<b>CONCEPTO TÉCNICO DE REVISIÓN DE ESTUDIO PARTICULAR DE AMENAZA Y RIESGO POR FENÓMENOS DE REMOCIÓN EN MASA EN FASE I</b>	Código:	GPR-FT-08
		Versión:	03
		Código Documental:

1.1 CONCEPTO TÉCNICO No. CT:	7547
1.2 ÁREA:	Análisis y Mitigación de Riesgos
1.3 COORDINACIÓN:	Estudios y Conceptos Técnicos
1.4 REFERENCIA CRUZADA RADICADO FOPAE:	2014ER6913
1.5 RESPUESTA OFICIAL No.	RO-72146

2.1 SOLICITANTE:	HÉCTOR EDUARDO PARRA FERRO
2.2 PROYECTO:	ESTUDIO DE FENÓMENOS DE REMOCIÓN EN MASA FASE I AVANZADO LADRILLERA SANTAFÉ
2.3 LOCALIDAD:	5. USME
2.4 UPZ:	56. Danubio
2.5 BARRIO O SECTOR CATASTRAL:	Porvenir
2.6 DIRECCIÓN:	Calle 65 Sur No. 1A-01 Este (*)
2.7 CHIP:	(**)
2.8 ÁREA (Ha):	(**)
2.9 FECHA DE VISITA:	Mayo 08 de 2014
2.10 EJECUTOR DEL ESTUDIO:	INGECIENCIAS S.A.

Figura No. 1. Localización general del predio de la Ladrillera Santafé ubicado en la Calle 65 sur No. 1A-01 Este, en el Plano Normativo de Amenaza por Remoción en Masa (Decreto 190 de 2004).

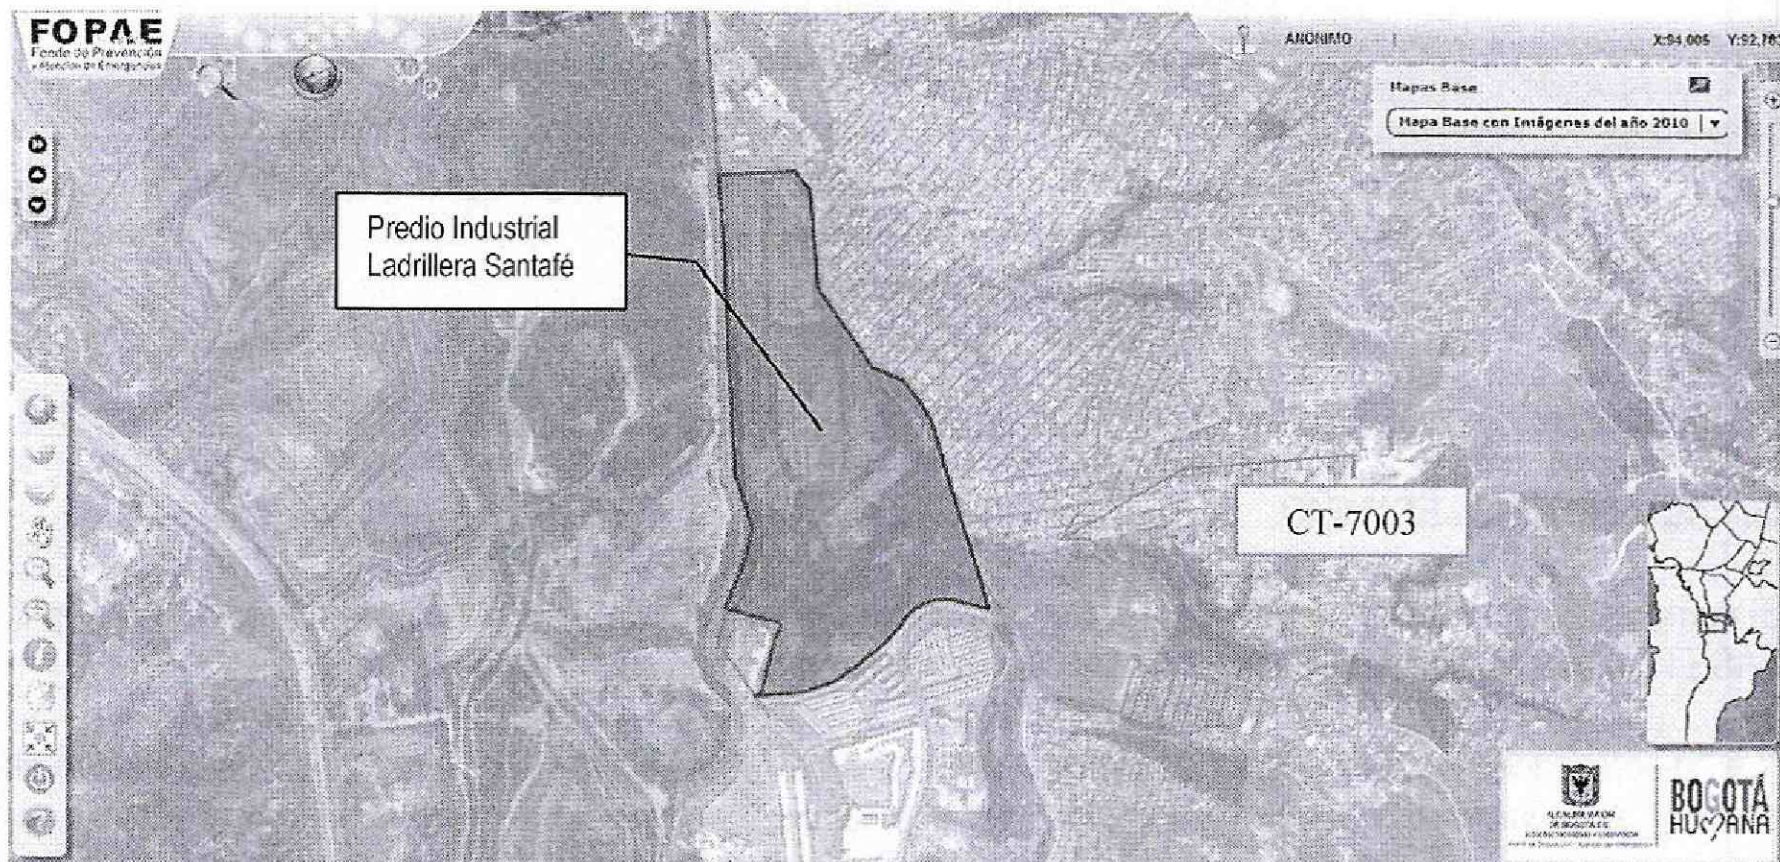
De acuerdo con el plano normativo de Amenaza por Remoción en Masa del POT, el sector donde se localiza el predio de la calle 65 sur No 1A -01 Este "Ladrillera Santafé" se encuentra en una zona de AMENAZA MEDIA y BAJA por procesos de remoción en masa (Figura No. 1).

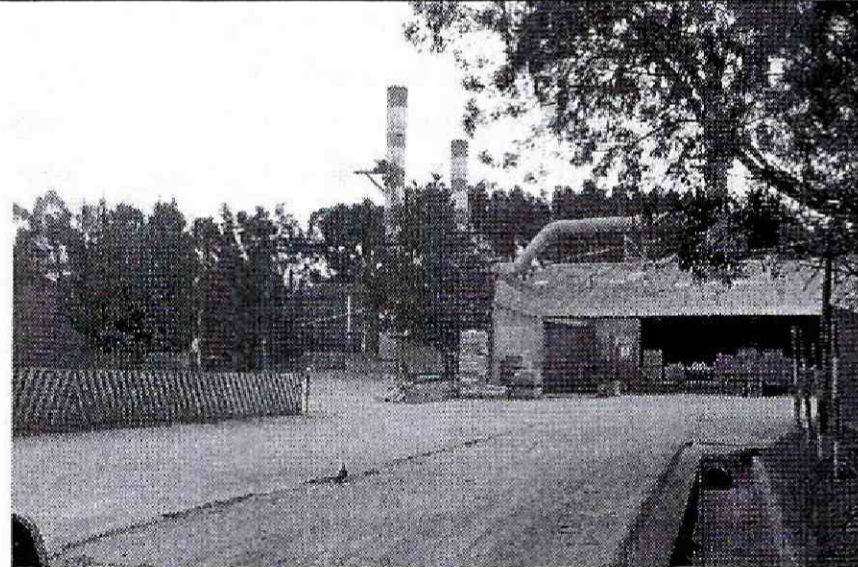
El área del predio, corresponde con una zona de pendiente moderada a baja, en la que se encuentran taludes de alturas cercanas a los 10 metros en su costado oriental con afectación por erosión en surco y cárcavas en suelos residuales areno arcillosos de apariencia metaestable posiblemente por la presencia de sales.

Un importante aspecto a destacar tiene que ver con la presencia de la quebrada Hoya del Ramo en sus inmediaciones y la afectación de la zona de Manejo y Preservación Ambiental de la misma por antiguas actividades de minería que hace necesaria la verificación de si el predio tiene un pasivo ambiental por esta causa tanto en la ZMPA mencionada con en la totalidad de su extensión, en especial, en el costado oriental.
